ИЗВЕЩЕНИЕ №6

об изменении ТУ 34-42-10189-81

"Компенсаторы линзовые круглые и прямоугольные для пылегазовоздухопроводов тепловых электростанций"

Рис.

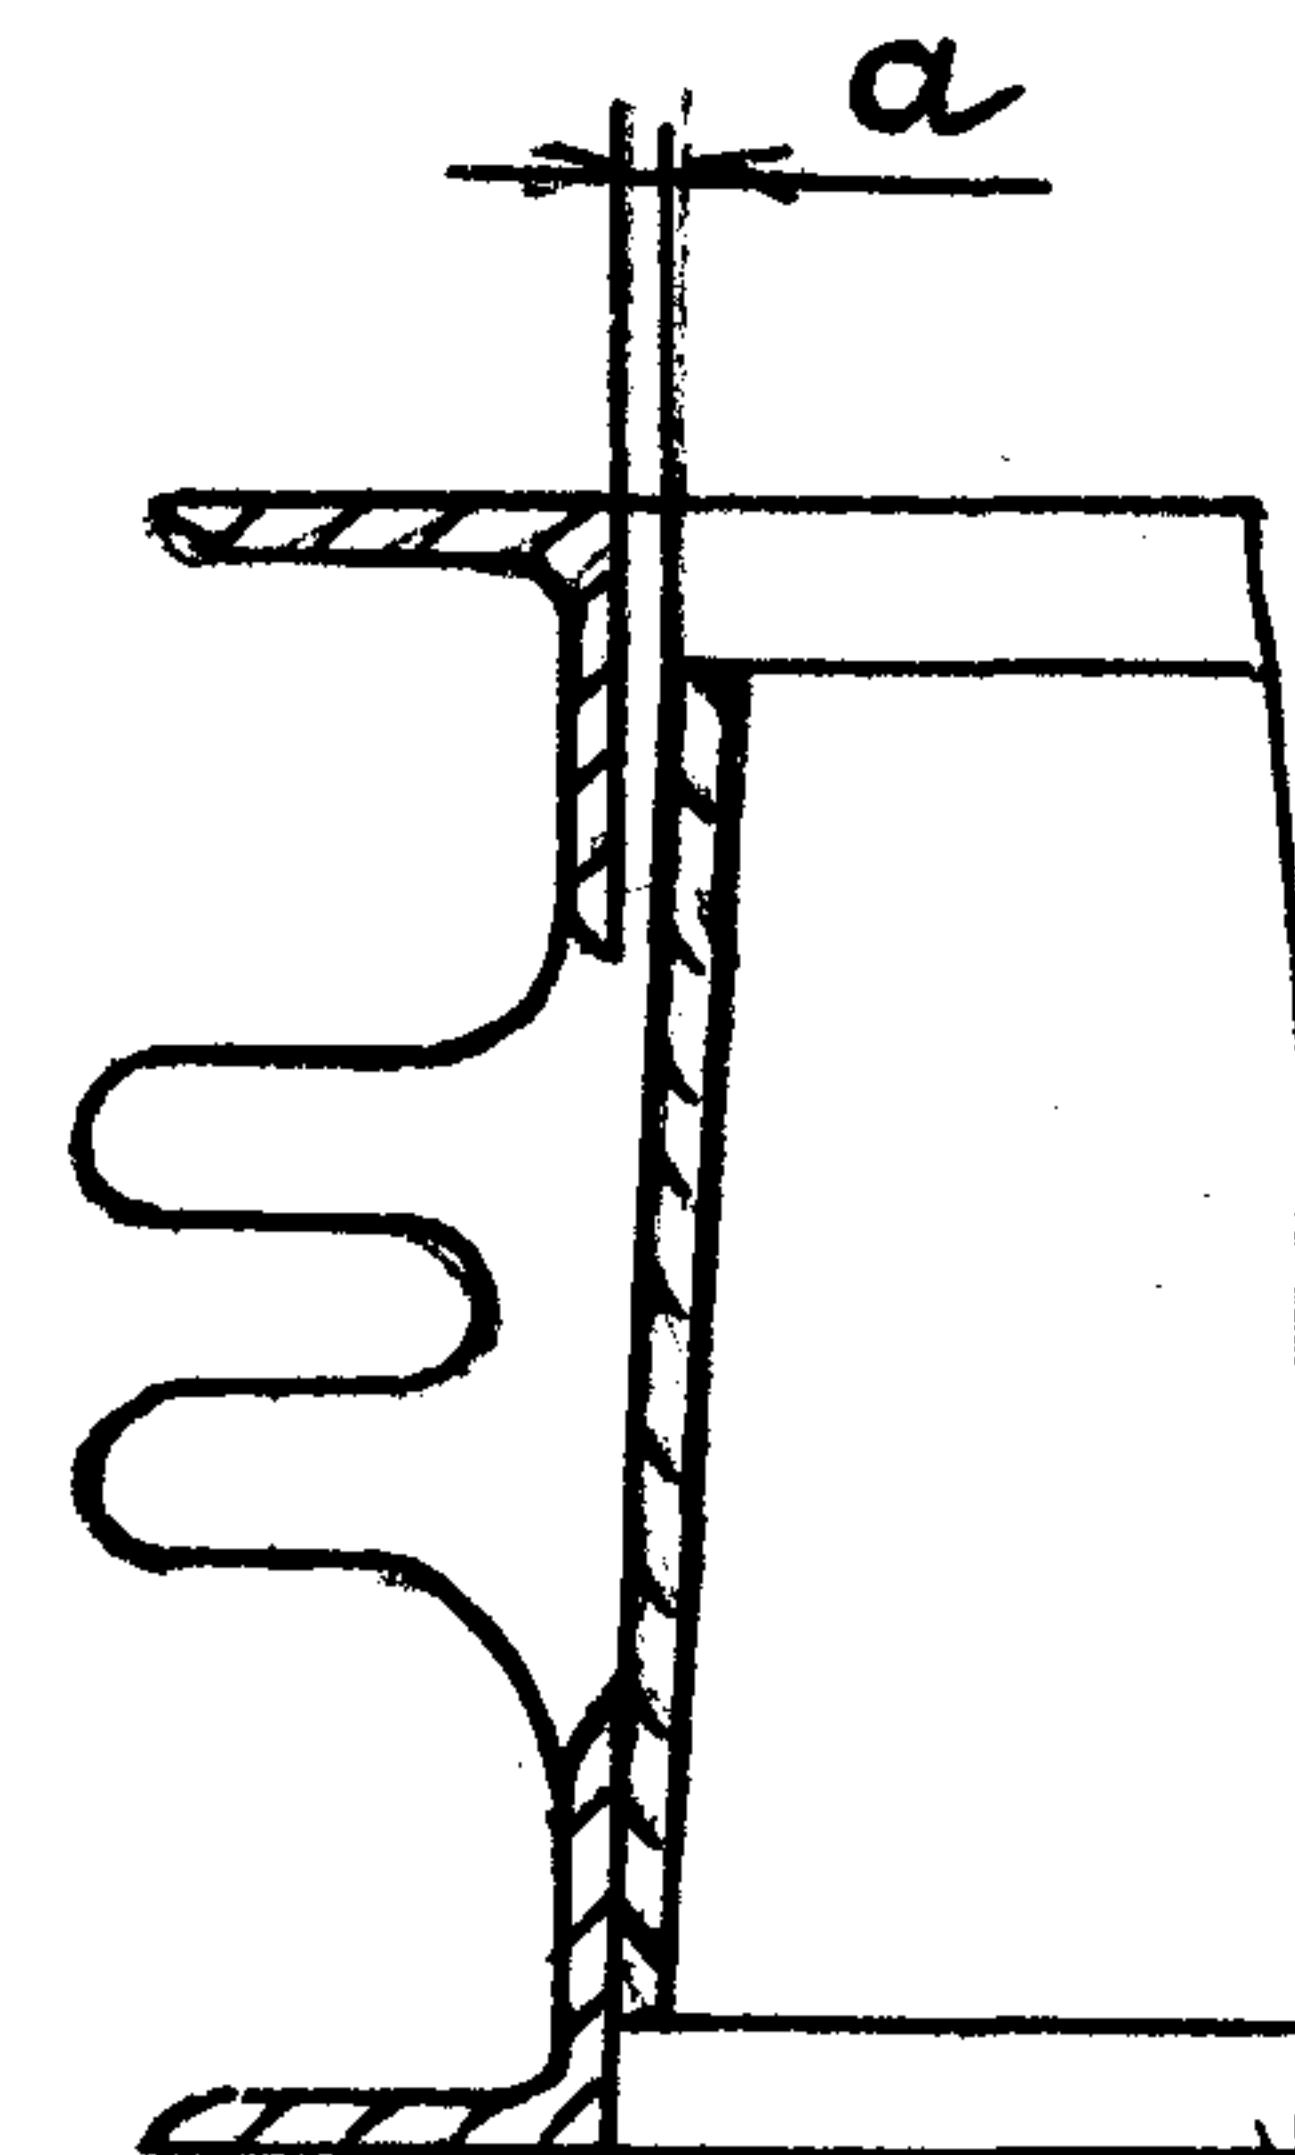
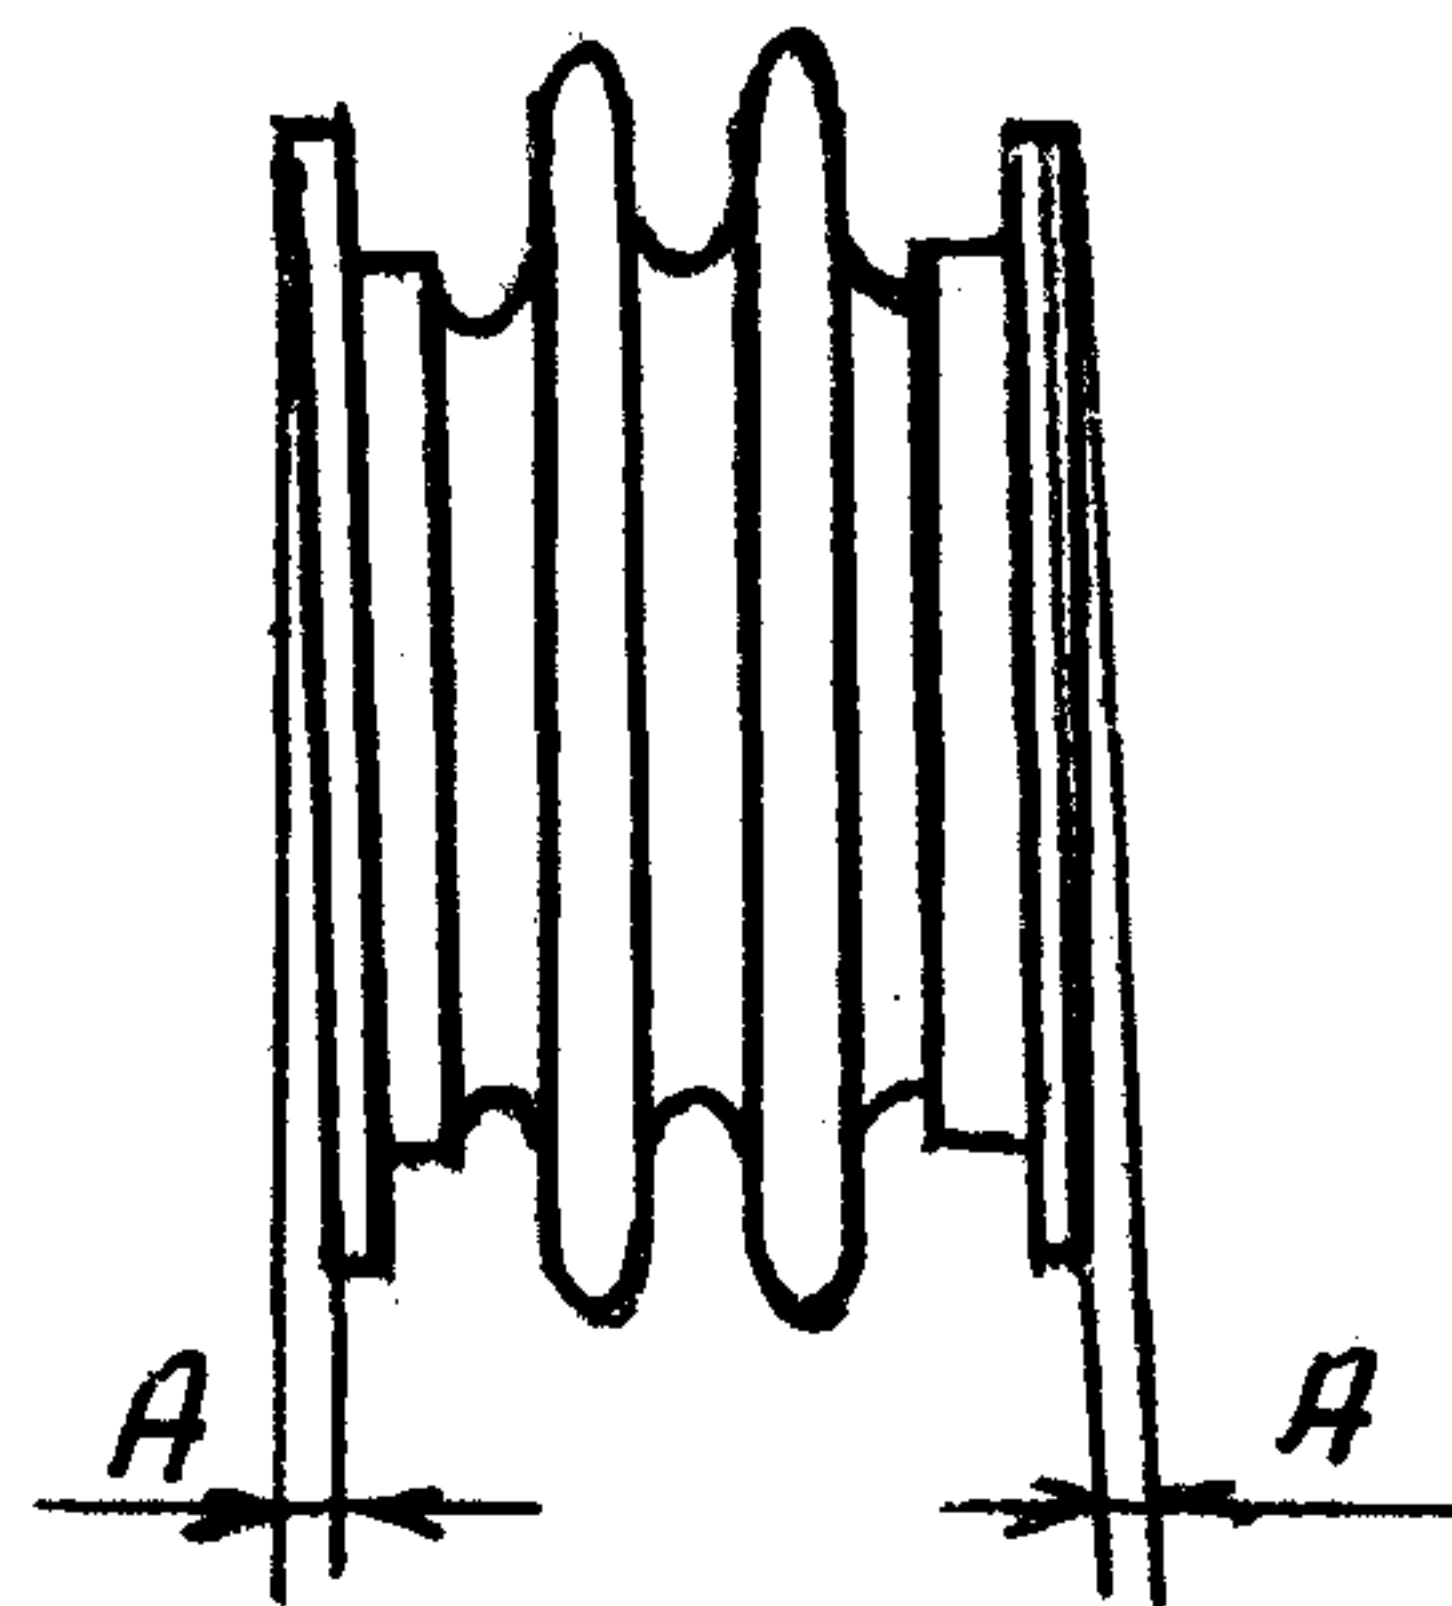
п.1.2.I5. Допуски ... указанных в таблице.

п.1.2.I5. Зазор "α" между защитной рубашкой и фланцем (патрубком) не должен превышать величин, указанных на рисунке и таблице № 2.

Таблица 2

Интервал размеров	Длина (диаметр)	
		3000	свыше 3000
Зазор „а“	для I - волн. комп.	5	8
	для 2-4 х волн. комп.	8	12

Допускается подгибка защитной рубашки для уменьшения зазора "а".
